# INFORMATIVO TÉCNICO

## CABOS COMANDOS HBM

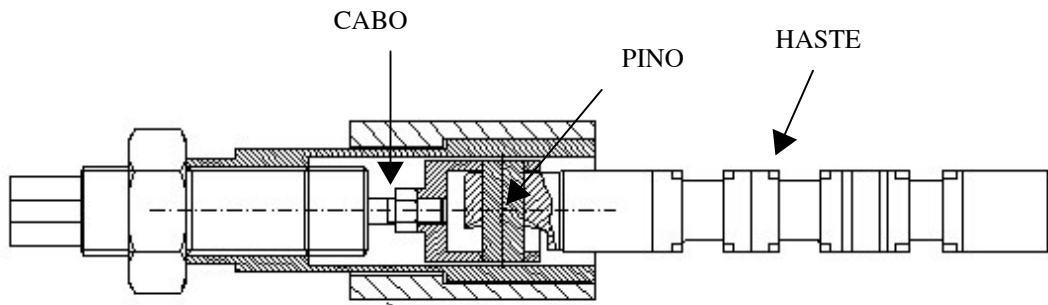
ALTERAÇÃO NO SISTEMA DE FIXAÇÃO DOS CABOS DOS COMANDOS HBM , PARA PERMITIR O GIRO LIVRE DO CABO DE ACIONAMENTO EM RELAÇÃO A CAPA DO CONJUNTO , PARA EVITAR QUE O COMANDO SEJA ACIONADO INVOLUNTARIAMENTE , DURANTE AS TORSÕES DO CONJUNTO DE CABOS , OCASIONADOS DURANTE A MANIPULAÇÃO E OPERAÇÃO DOS EQUIPAMENTOS

**VERSÃO ANTIGA**

O SISTEMA DE FIXAÇÃO NÃO PERMITE QUE O CABO GIRE LIVREMENTE

**VERSÃO ATUAL**

O SISTEMA PERMITE QUE O CABO GIRE LIVREMENTE, EVITANDO-SE QUE A HASTE SEJA ACIONADA DURANTE A TORSÃO DO CABO OCASIONADA DURANTE A MOVIMENTAÇÃO DO CONJUNTO DO CABO
